**Lista di controllo per la valutazione preliminare
(art. 6, comma 9, D.Lgs. 152/2006)**

AUTOSTRADA A13 – AMPLIAMENTO ALLA TERZA CORSIA DEL TRATTO BOLOGNA ARCOVEGGIO – FERRARA SUD (MODIFICA CONFIGURAZIONE DI PROGETTO)

Figura 3 – Cavalcavia CV032

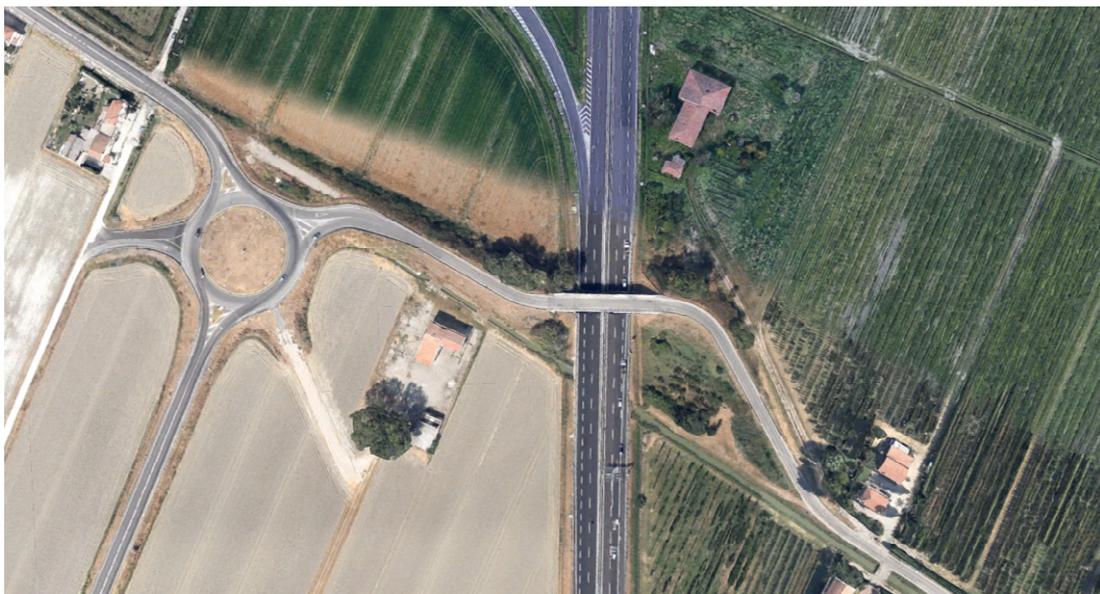
Il cavalcavia CV032 è situato lungo l'asse autostradale della A13 Bologna Arcoveggio – Ferrara sud al km 33+307 in Comune di Ferrara. Il progetto definitivo prevedeva la demolizione dell'esistente cavalcavia e la ricostruzione dello stesso a circa 120 m dal cavalcavia esistente.

L'aggiornamento del progetto, rispetto a quello presentato in sede di VIA, non riguarda la viabilità autostradale, bensì, come richiesto dalla Provincia e dal Comune di Ferrara (ufficializzato con nota Comune di Ferrara Prot. 0956456 del 14/10/2021), l'inserimento, tra la strada provinciale SP8 (via Ferrara) e via Imperiale, di una rotatoria denominata "Dell'uccellino"; tale sistemazione, che migliora la circolazione locale e garantisce migliori livelli di sicurezza, rende non più necessaria la ricostruzione del cavalcavia CV032 al km 33+307, la cui demolizione era stata già valutata in sede di VIA in quanto gli utenti potranno comunque attraversare l'autostrada usufruendo del cavalcavia CV031 sulla SP8 localizzato a un chilometro circa dal citato cavalcavia CV032.

In termini di occupazione del suolo, la realizzazione della nuova rotatoria dell'Uccellino comporta una superficie pavimentata di 1765 mq; tale incremento risulta però ampiamente compensato dal risparmio, sempre in termini di suolo, di circa 2800 mq di superficie pavimentata che si sarebbe dovuta realizzare per la ricostruzione del cavalcavia CV032 che, come detto, non viene più ricostruito. Inoltre, la non prevista ricostruzione del cavalcavia comporta un risparmio in termini di materie prime, quali calcestruzzo e acciaio, necessarie alla realizzazione delle opere di fondazione ed elevazione del manufatto, nonché dei muri in calcestruzzo previsti per la realizzazione delle rampe. Infine, nelle aree attualmente occupate dalle rampe del cavalcavia che verrà demolito, sono previsti interventi a verde di riqualifica.

Figura 4 – Immagine aerea dell'attuale configurazione dell'intersezione fra Via Imperiale e la S.P.8 dove verrà realizzata la nuova Rotatoria dell'Uccellino

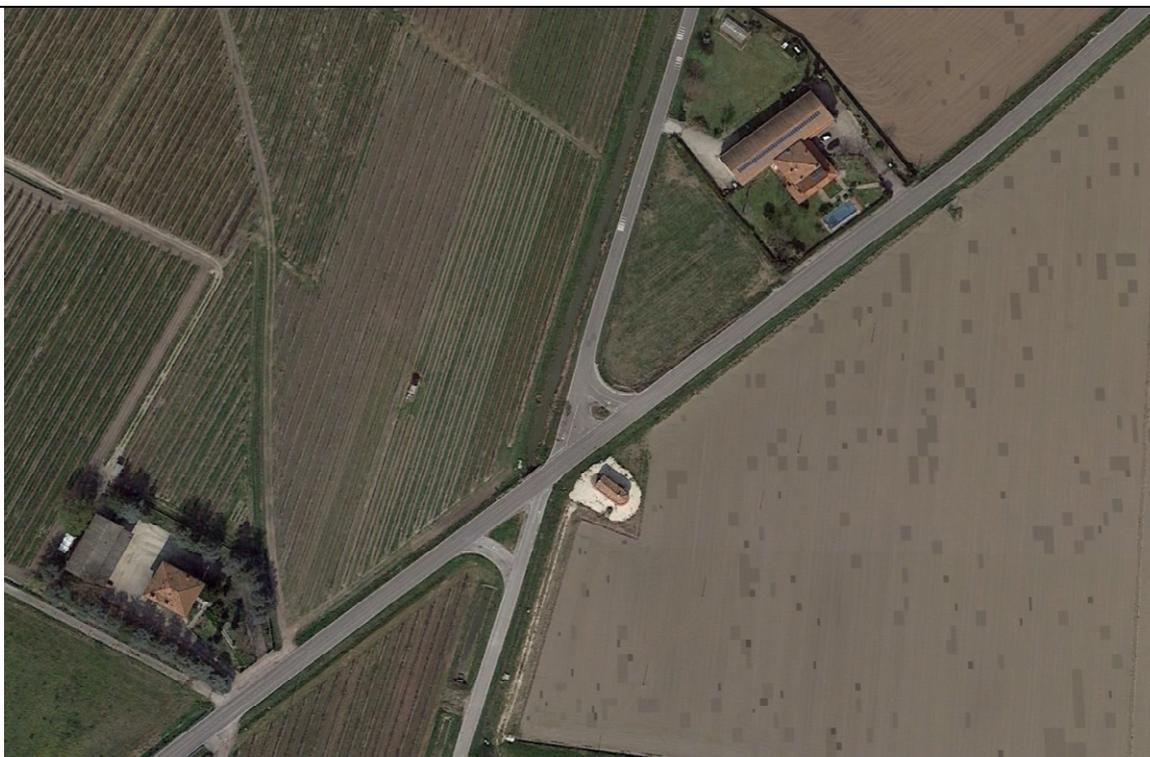
La viabilità interessata dalla rotatoria collega la SP8 via Ferrara alla SP70 via Padusa poco prima dello svincolo di Ferrara Sud. La sezione stradale esistente presenta una larghezza media pari a 5.00m.

Figura 5 – Soluzione progettuale svincolo di Bologna Arcoveggio

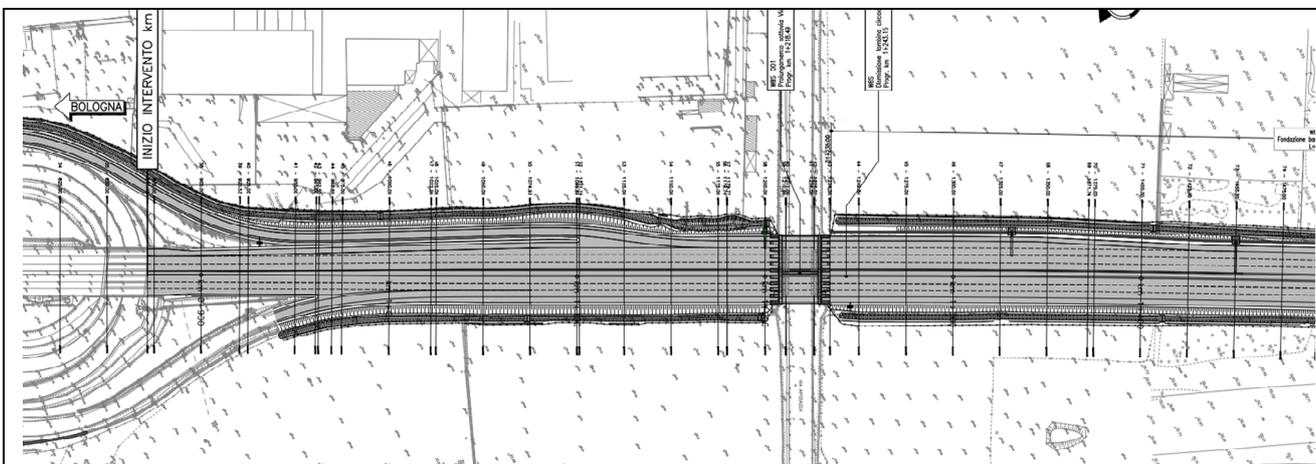
A seguito di studi approfonditi ed in accordo con i nuovi standard di sicurezza autostradali, è stata valutata la possibilità di modificare l'uscita dello svincolo, prolungando la terza corsia oltre la cuspide dello stesso.

La modifica consiste nell'introduzione della corsia di diversione e nella chiusura dell'ampliamento alla 3^a corsia dopo il punto di sfocciamento fra autostrada e rampa.

La soluzione progettuale individuata comporta benefici in termini di fruibilità dell'infrastruttura da parte dell'utente stradale, di sicurezza e di fluidità del traffico. Questo scenario, inoltre, consente di prevedere in due punti distinti l'informazione all'utenza relativamente alla diversione e alla chiusura della terza corsia migliorando la percezione dello svincolo con il mantenimento degli standard di sicurezza.

La soluzione comporta solo leggere modifiche in termini di occupazione del suolo, ma in termini di impostazione progettuale non rappresenta nessuna modifica, né genera alcuna variazione sui volumi di traffico valutati nello Studio di Impatto Ambientale.

Figura 6 – Soluzione progettuale svincolo di Ferrara Sud

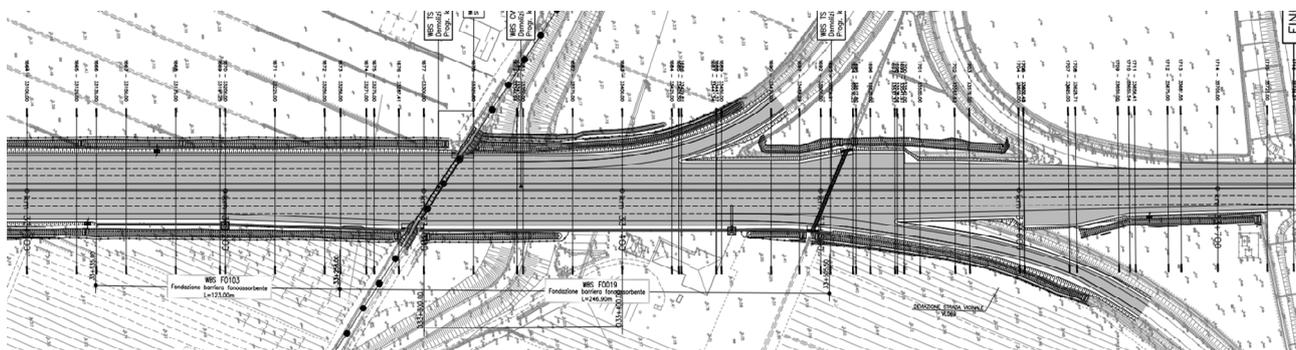
Lo svincolo di Ferrara Sud rimane pressoché invariato ad eccezione della rampa di uscita lato Nord direzione Ferrara e la rampa in entrata lato sud direzione Bologna.

Per esso valgono le stesse impostazioni progettuali utilizzate per lo svincolo di Bologna Arcoveggio.
